De como la CHT pretende operar Entrepeñas y Buendía sin tener en cuenta su mínimo de explotación

Continuando con nuestro recorrido por el [borrador del Plan especial de sequías \(PES\) del Tajo \(21/12/2017\)](#), analizamos en esta entrada un aspecto de las siguientes tablas y figuras, en las que se definen los umbrales de sequía del Tajo medio en función de las reservas de Entrepeñas y Buendía:

Figura 93. Umbrales UTE 07 Tajo Medio

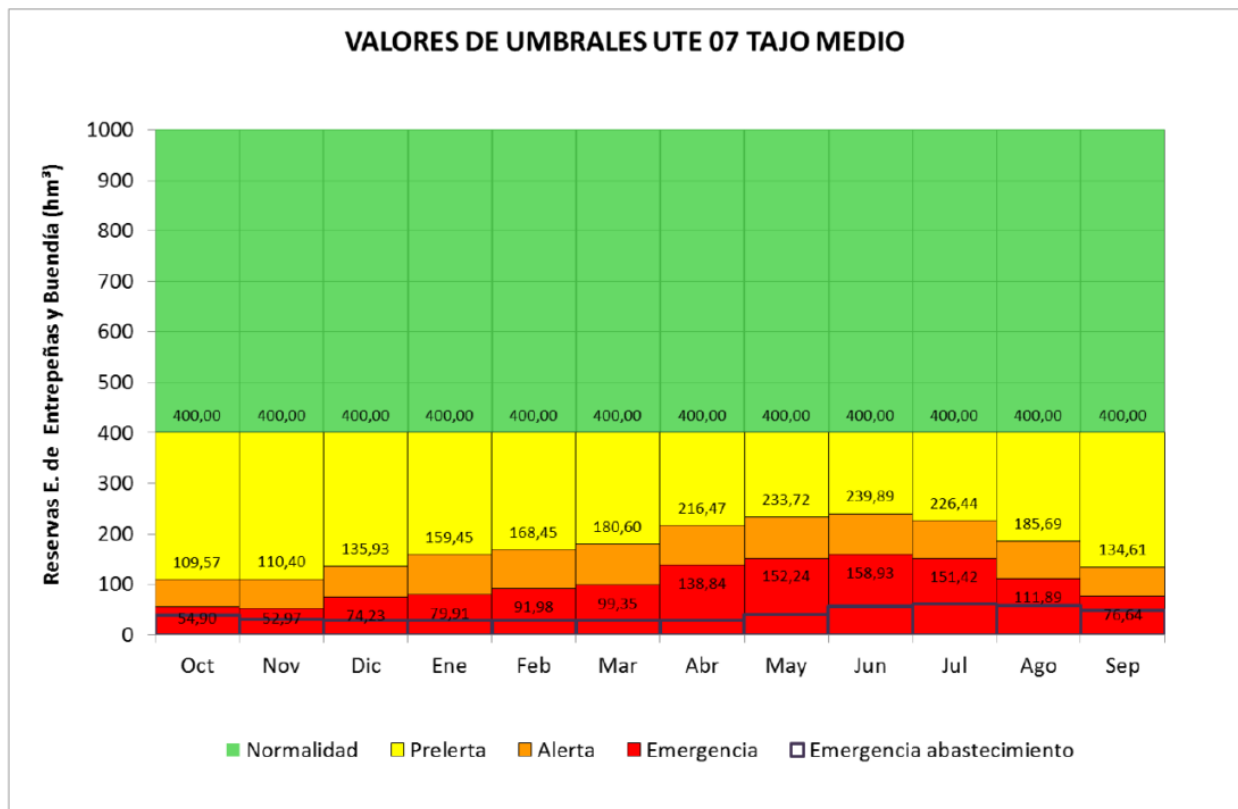
Asombrosamente, **no se contempla un mínimo de explotación en los embalses!** Los umbrales se definen desde el cero absoluto de almacenamiento, sin considerar el embalse muerto ni las

posibles pérdidas de almacenamiento debida al aterramiento.

Plantear la operación de unos embalses por debajo de su mínimo de funcionamiento no se le ocurre ni al que asó la manteca, ni al que parió las reglas de explotación del trasvase Tajo-Segura, que consideran un volumen mínimo de explotación de 118 hm^3 (*«El sistema Entrepeñas-Buendía, con ambos embalses conectados mediante túnel, puede ser considerado como un hiperembalse regulador único con capacidad total máxima conjunta de 2438 hm^3 . De aquí deben detraerse, conforme a los estudios para el Plan Hidrológico del Tajo, **118 hm^3 de embalse muerto considerado como no disponible para la regulación, y una cantidad variable mensualmente para resguardos frente a crecida»***, de la pág. 28 del documento [«El sistema de cabecera del Tajo y el Traspase Tajo-Segura»](#); Francisco Cabezas, diciembre de 2013). Puede discutirse si el embalse muerto es 118 hm^3 u otra cifra, pero nunca va a ser 0. También hay que estudiar si se ha producido una reducción adicional de la capacidad de embalse por el aterramiento, como parece ser que va a investigar la Confederación Hidrográfica del Tajo con una nueva batimetría de urgencia ([«Batimetría en la cabecera del Tajo para conocer su capacidad real»](#); La Opinión de Murcia, 25/1/2018).

Quizás esté detrás la necesidad de encajar «como sea» sobre el papel la gestión de la cuenca con la legislación del Traspase, aunque se proponga algo tan absurdo como lo que aquí se plantea. **No puede defenderse que está incluido en el umbral más bajo; obsérvese en las tablas la cantidad de valores inferiores a 118 hm^3 .** Tampoco se hace referencia alguna al volumen mínimo de explotación (en algún otro sistema sí se realiza, pero no en todos)
